美浜発電所
「発電用原子炉施設に関する耐震設計審査指針」の
改訂に伴う耐震安全性評価結果
(原子力安全・保安院での審議状況の反映)

平成22年11月25日
関西電力株式会社

本報告書は上記の報告内容に対する原子力安全・保安院における審議状況を反映し、一部補正したものである。

山中断層の当初のまとめ

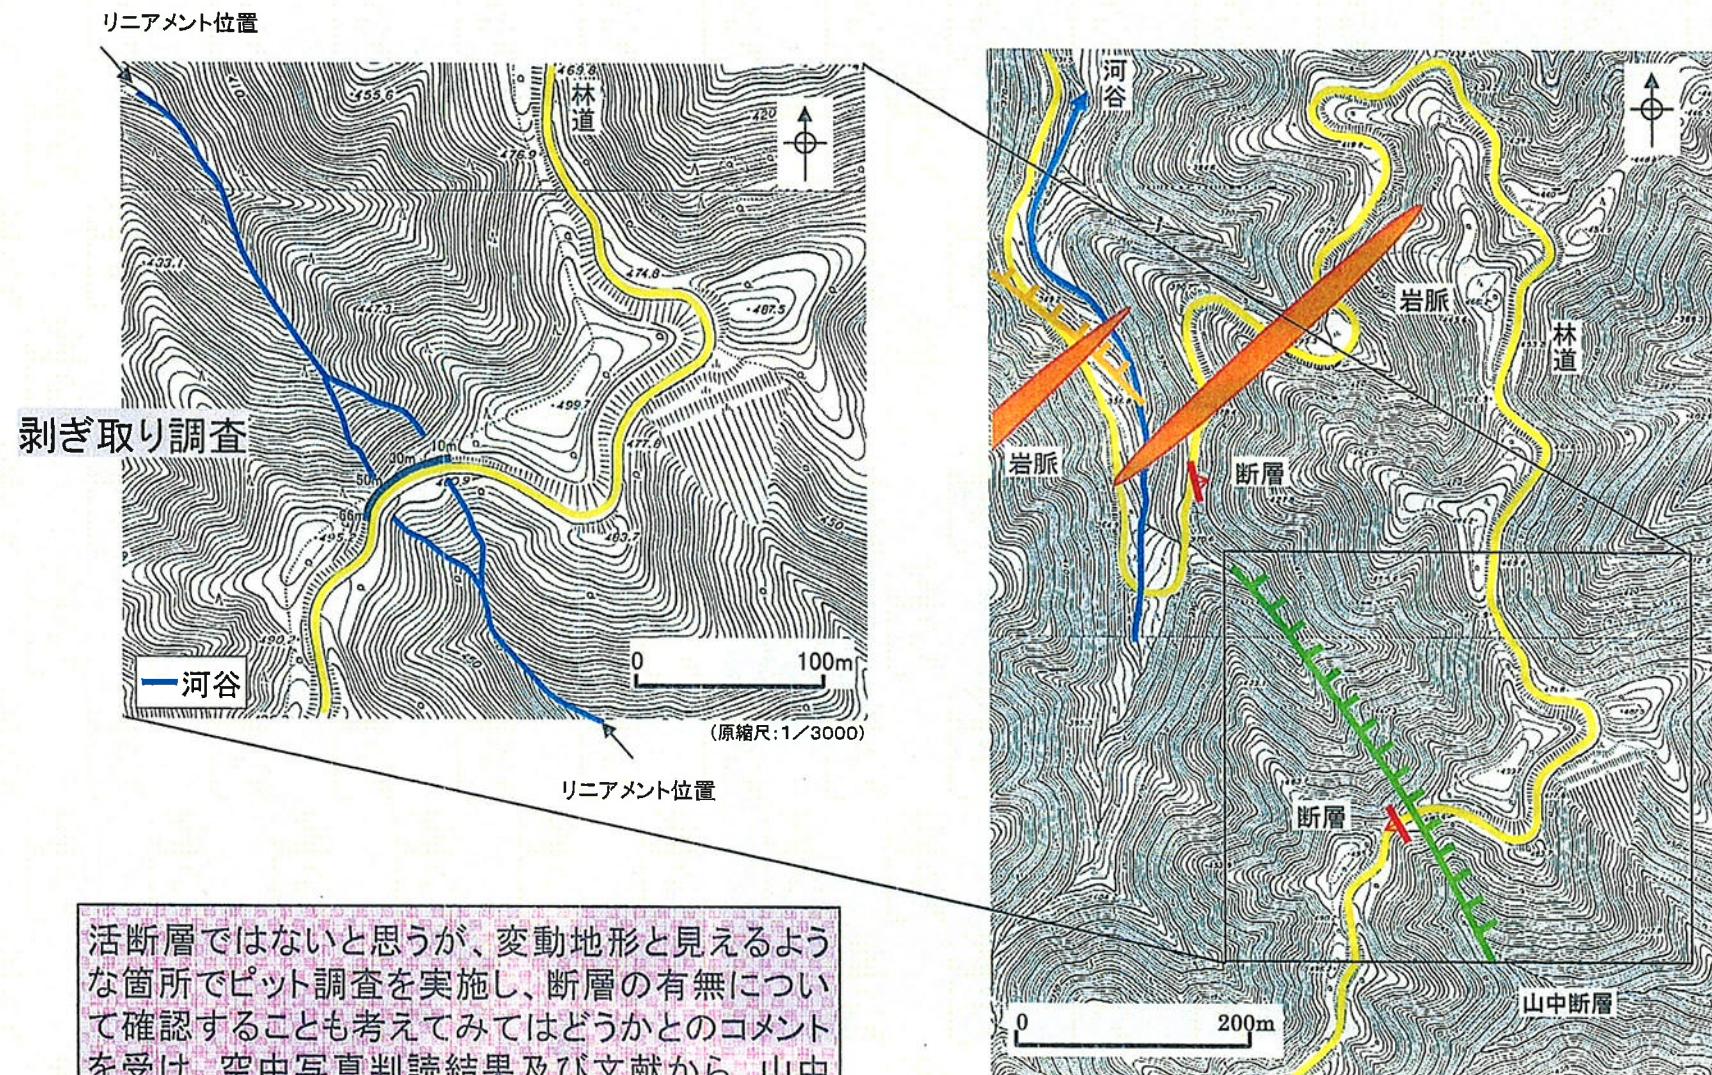
活断層ではないと思うが、変動地形と見えるような箇所でピット調査を実施し、断層の有無について確認することも考えてみてはどうかとのコメントを受け、調査データの更なる充実、精度向上を図ることが望ましいと判断し、補足の地質調査を実施

活断層ではないと思うが、変動地形と見えるような箇所でピット調査を実施し、断層の有無について確認することも考えてみてはどうかとのコメントを受け、空中写真判読結果及び文献から、山中断層を推定又は指摘している鞍部において、地表地質調査(大規模な剥ぎ取り調査)を追加実施

文献が指摘する山中断層は存在しないものと判断される。

柳ヶ瀬断層北端部の従来評価と補足調査

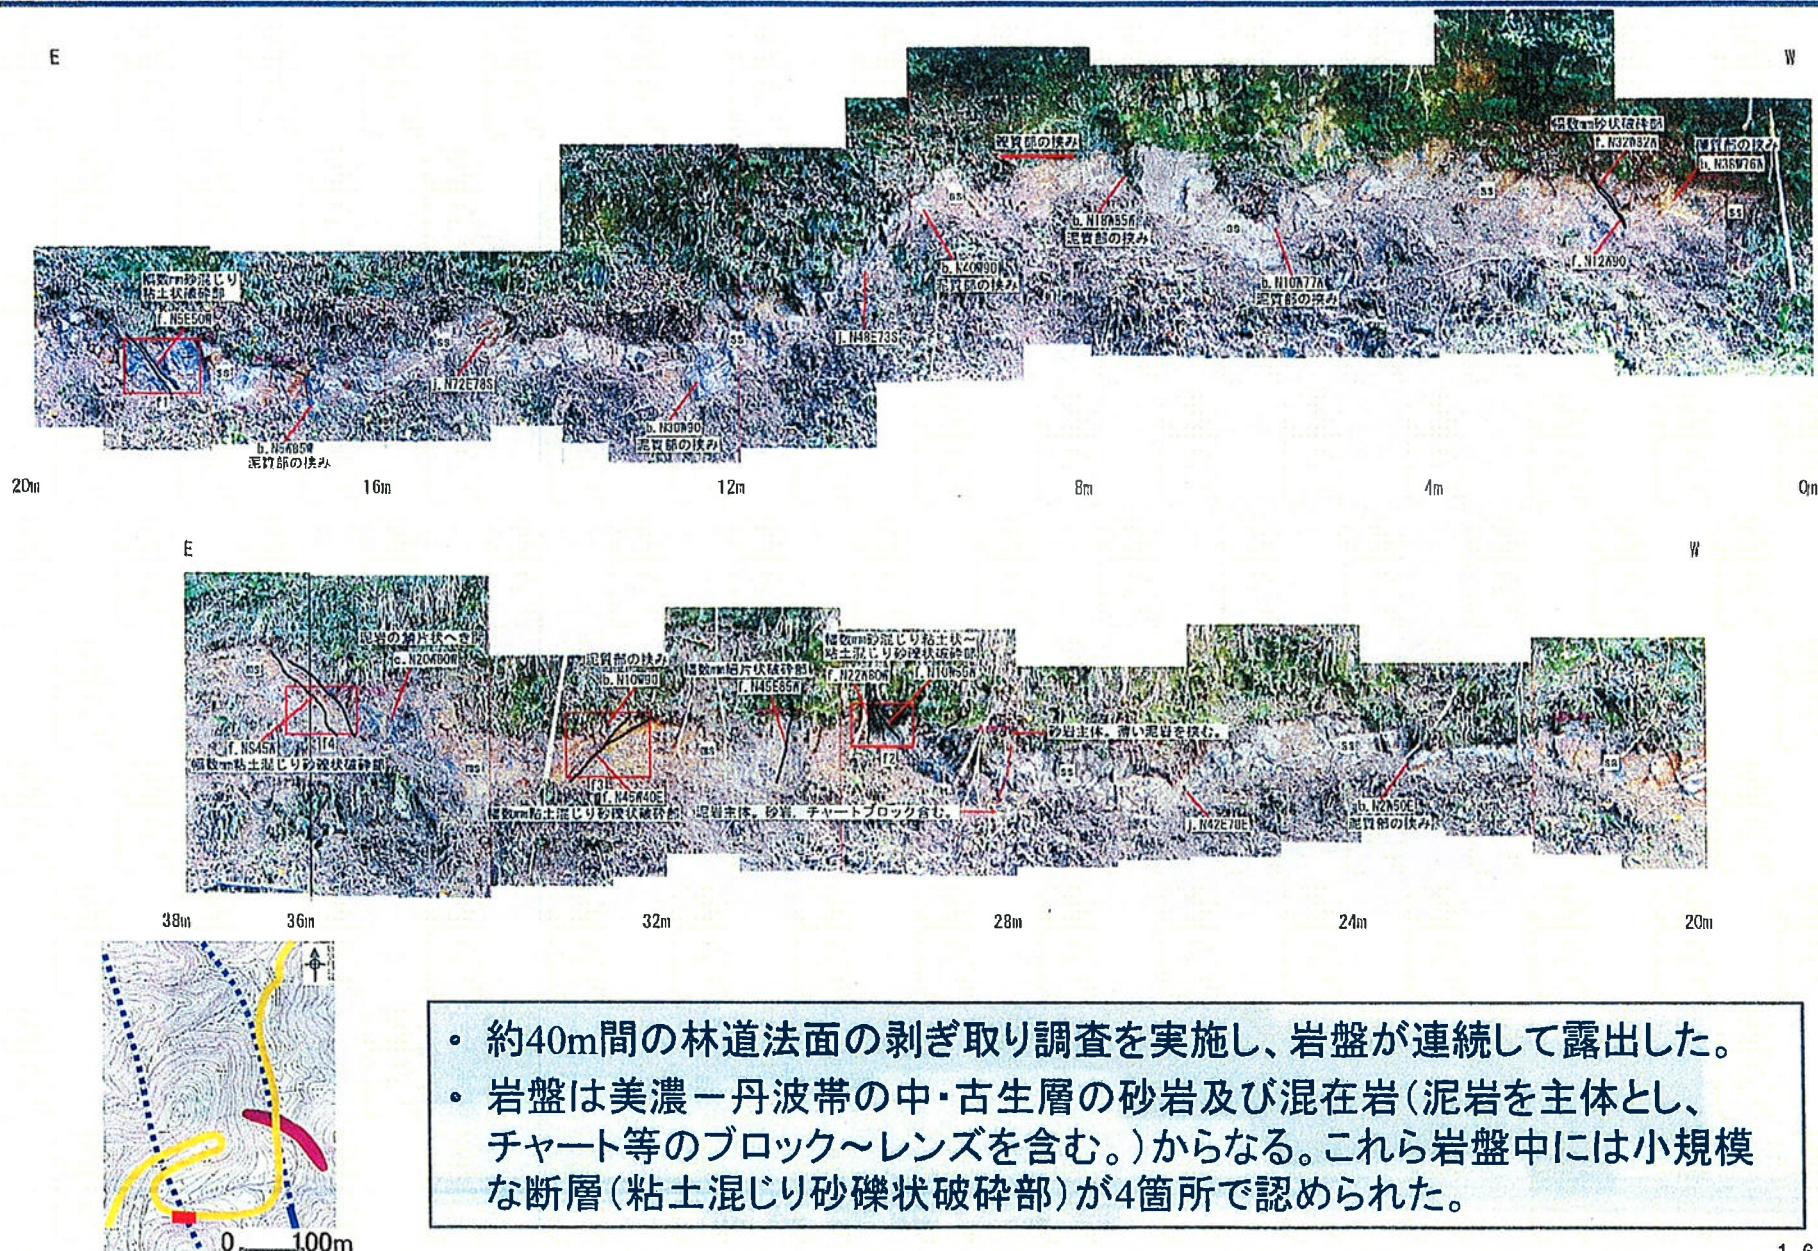
貫入岩岩脈の連続性については、より客観性を示せるように確認精度を向上させることが望ましいとのコメントを受け、調査データの更なる充実、精度向上を図ることが望ましいと判断し、補足の地質調査を実施

貫入岩岩脈の連続性については、より客観性を示せるように確認精度を向上させることが望ましいとのコメントを受け、文献で活断層が示される位置も含めて調査データの更なる充実、精度向上を図ることが望ましいと判断し、補足の地質調査を実施

●「活断層詳細デジタルマップ(2000)」で活断層が示される位置で新たにボーリング調査(A)及び地表地質調査(大規模な剥ぎ取り調査)を実施

●柳ヶ瀬断層北方延長部においてボーリング調査(B)を追加実施

C断層の評価の変更

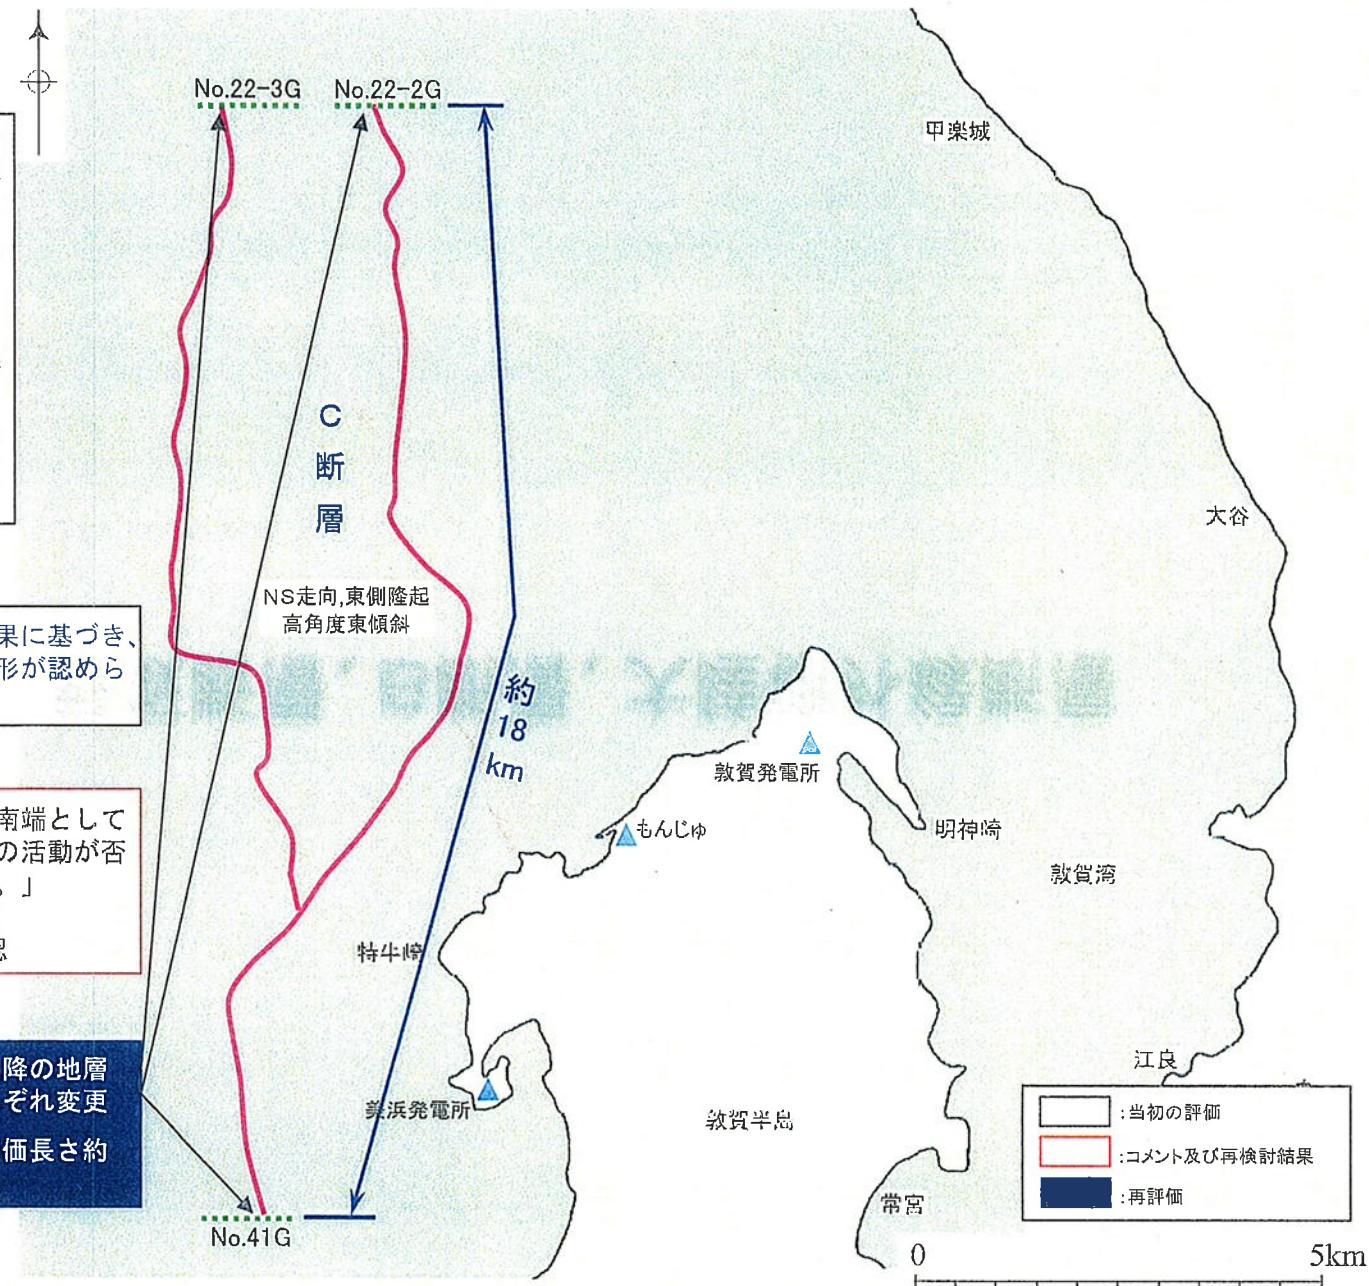
クロスチェックのため実施された海上音波探査において、C断層の北端・南端で後期更新世以降の活動が否定できない変形構造が認められたことから、C断層の延長位置の記録を再確認し、より確実な端部を検討。

- ・C断層の北端をNo.22-2G, 3G測線に、南端をNo.41G測線に変更する。
- ・その結果、断層長さは17.1kmから17.9kmとなるが、約18kmとの評価については変更はない。

野坂断層, B断層, 大陸棚外縁断層の断層評価の変更

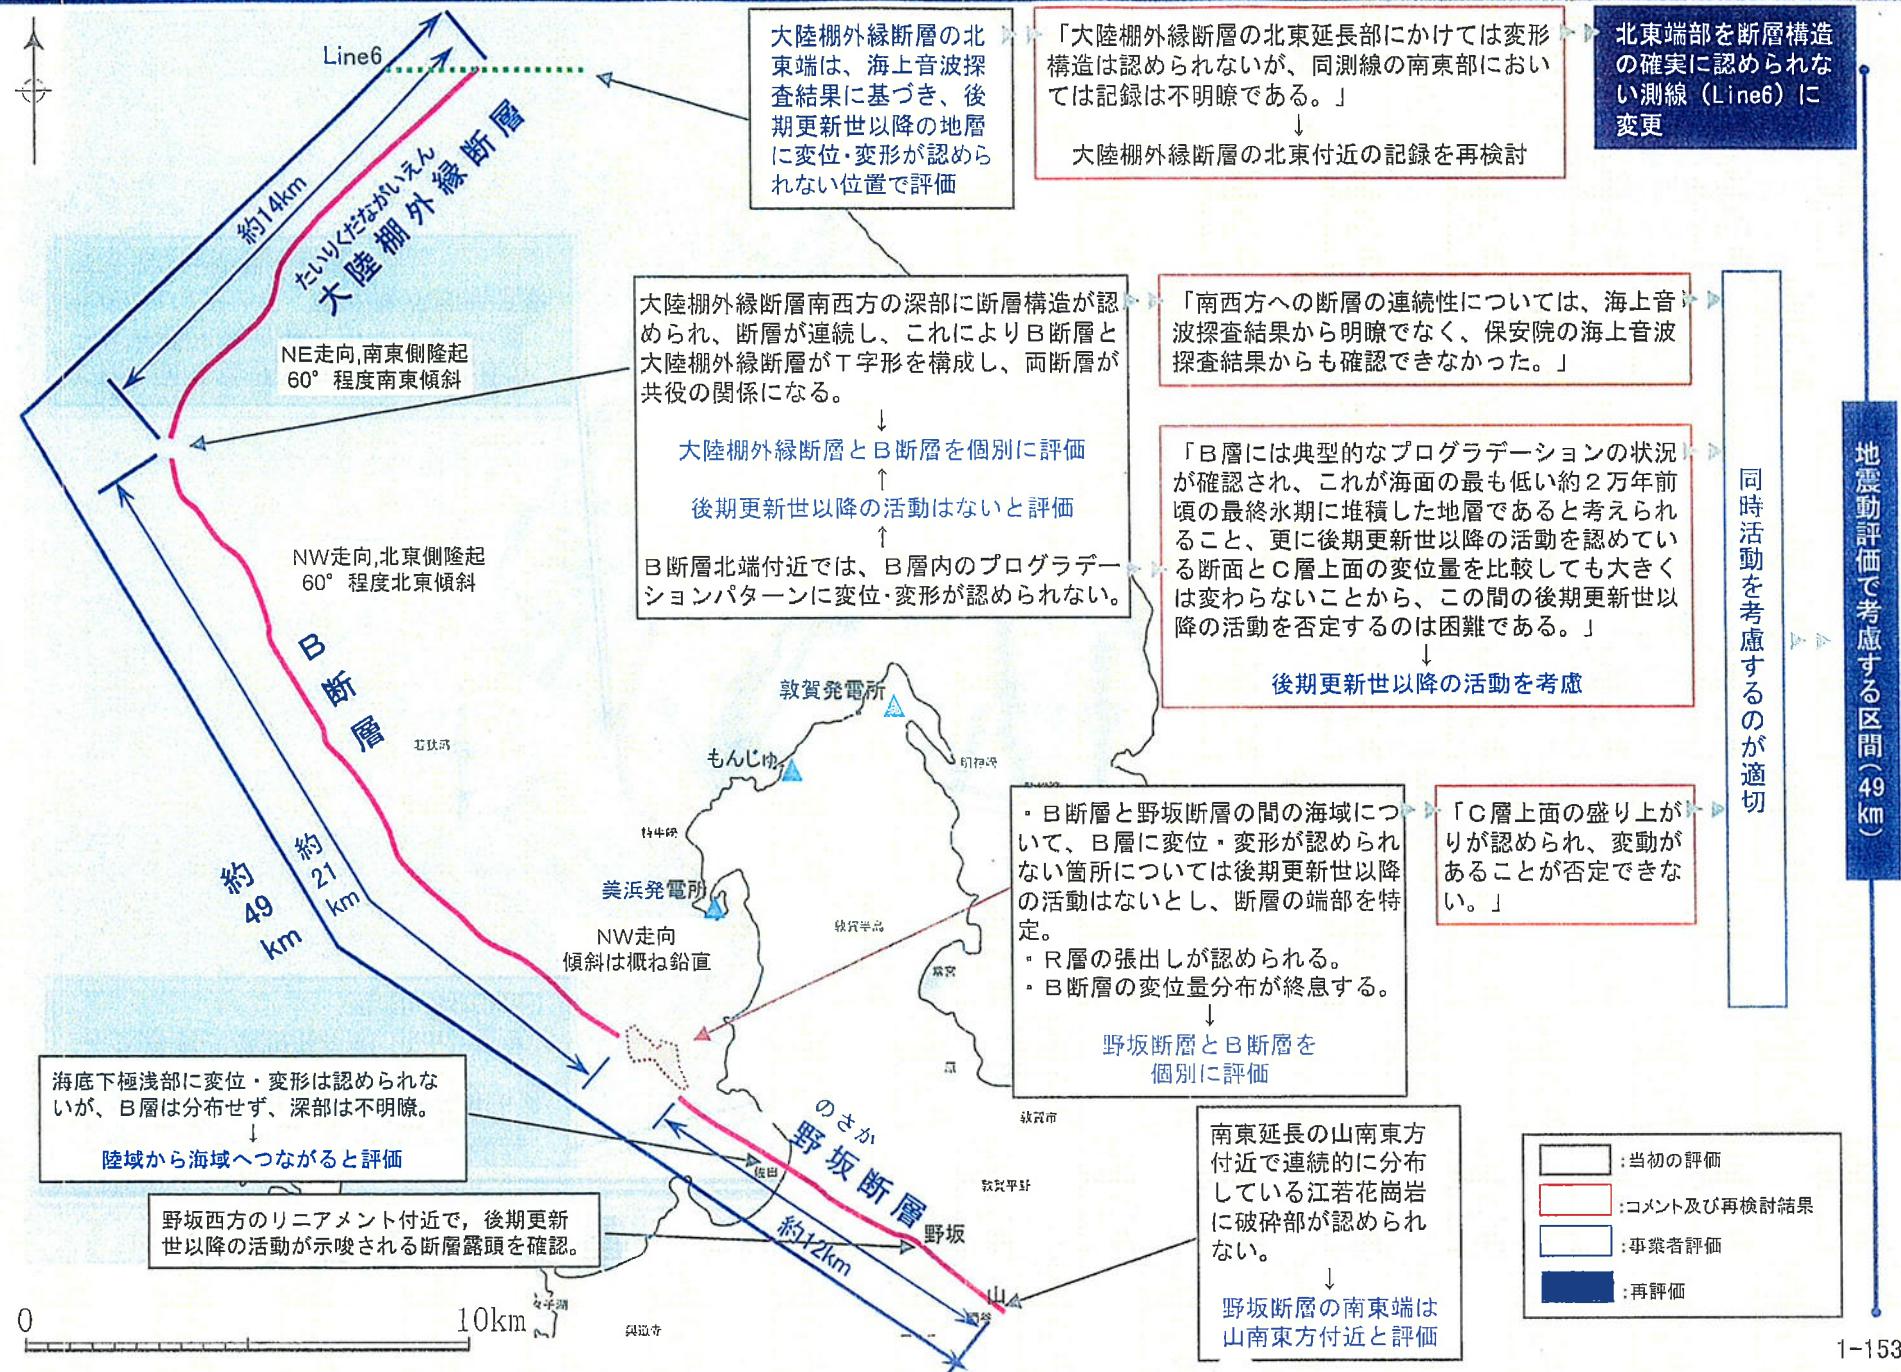
保安院殿実施の音波探査(JNT-10及び11測線)においても、「変形構造は認められない」と評価されているが、「C層上面の盛り上がりが認められ、変動があることが否定できない」との意見があることから、安全側に野坂断層とB断層が同時活動するものと評価を変更する。

端部を、安全側に、変形構造が確実に認められないLine6測線に変更する。
→ 大陸棚外縁断層を約14kmと変更
(当初、約10km)

B層内にプログラデーションパターンが認められ、変位・変形は認められないが、B層上面の深度が約110m～約120mから、最終氷期頃の海退時の堆積形態が現れたと考えられる。B層下部の状況も不明瞭であることから、最終間氷期以降も活動があったと評価を変更する。
→ B断層を約21kmと変更(当初、約19km)

C層上面の累積変位量は、B断層から大陸棚外縁断層にかけて大きく変わることから、両断層が同時活動するものと評価を変更する。
